GS151 (H)、GX100、GXE10

標 題 1G-FEエンジン用SST訂正のお知らせ

‘98年8月以降マークII、チェイサー、クレスト、クラウン、アルテツァに搭載されている1G-FEエンジン用のSSTに誤りがありましたので訂正いたします。

EM-31、36

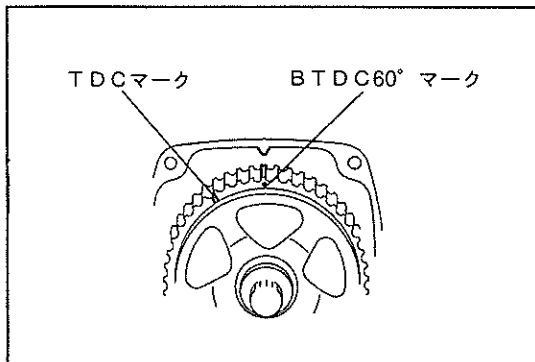
準備品 (SST) のクランクシャフトホールディングツール用セットボルトを訂正しました。

09213-54015 クランクシャフトプーリー ホールディングツール	クランクプーリー固定用
	(90119-08216) ボルト	クランクプーリー固定用

クランクシャフトプリー取りはずし

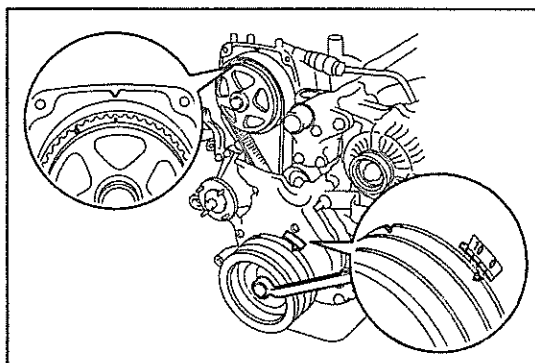
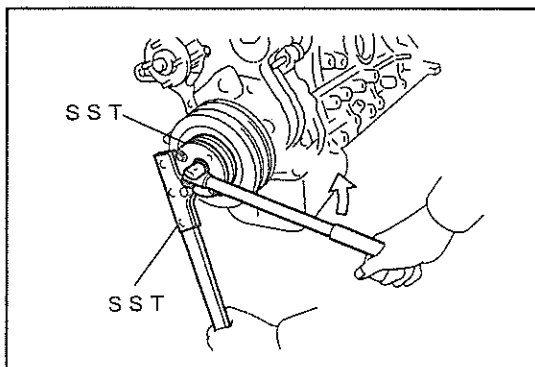
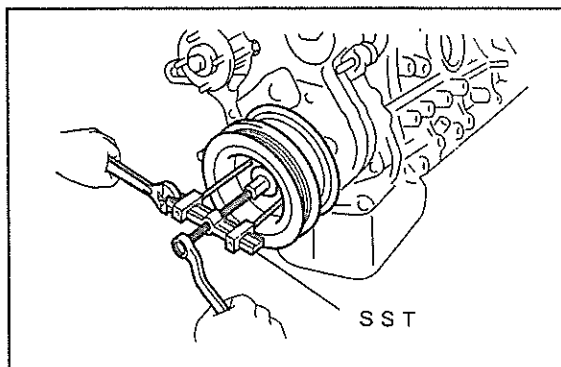
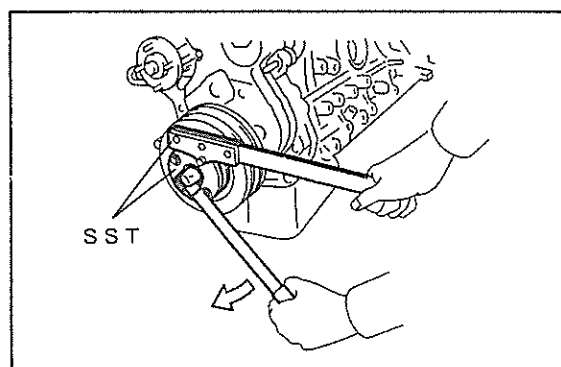
クランクシャフトプリー取りはずし、取付け時のSSTを訂正しました。

- (b) SST を使用して、クランクシャフトプリーセットボルトを取りはずす。

SST 09213-54015(90119-08216), 09330-00021

(C) SSTおよびプリーセットボルトを使用して、クランクシャフトプリーを取りはずす。

S S T 09950-50012(09951-05010,09952-05010,  
09953-05020,09954-05030)

(a) SSTを使用して、クランクシャフトプリーを取り付ける。

S S T 09213-54015(90119-08216),09330-00021
